1. Considerando o ESTUDO DE ENGENHARIA E AFINS – Relatório 02 (SBLO/LDB), de julho de 2020, especialmente quanto ao item “**2.4 Estudo de Alternativas**”, página 417, que apresenta “*alternativas de implantação elaboradas visando o desenvolvimento do Aeroporto de Londrina*”, salientamos que a “**Alternativa 02**”, apresentada com a melhor opção para a ampliação do Aeroporto, em sua **Fase 02**, prevê a desapropriação de área para ampliação de estacionamento de veículos, assim descrita no item “**2.6.2.2.12 Área Patrimonial**” (página 466) e demonstrada pela **Figura 2-73** (página 467).

Figura 2-73 - ESTUDO DE ENGENHARIA E AFINS – Relatório 02 (SBLO/LDB)

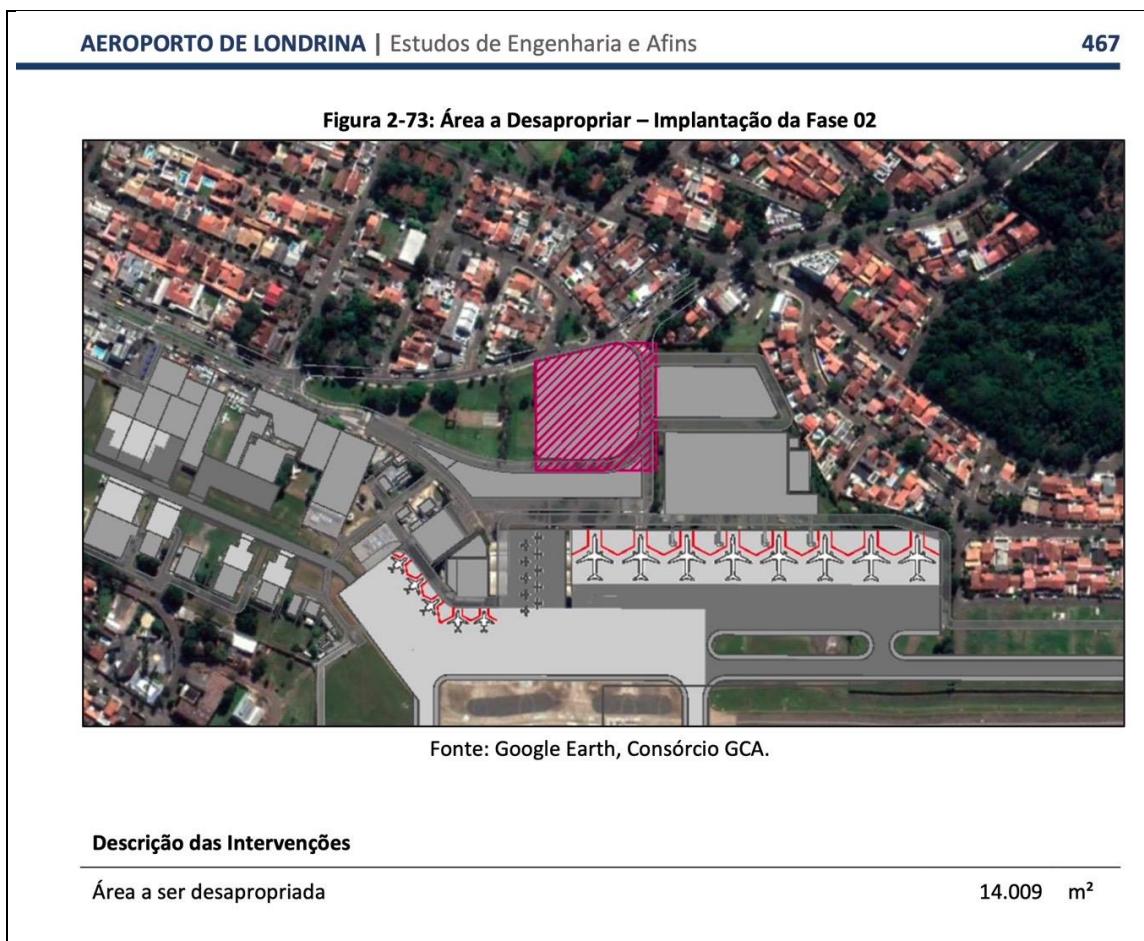
2. Em contribuição a análise, registramos que a área em questão é parte constituinte de área de praça do Município de Londrina, denominada Praça Nishinomiya (figura abaixo), configurando-se um óbice para que a ampliação do estacionamento ocorra no local. Entretanto a ampliação do estacionamento poderia ocorrer no modelo de edifício garagem, e contribuindo para o futuro crescimento do terminal de passageiros, poderia ser implantado em área onde atualmente se localiza a antena do NDB.
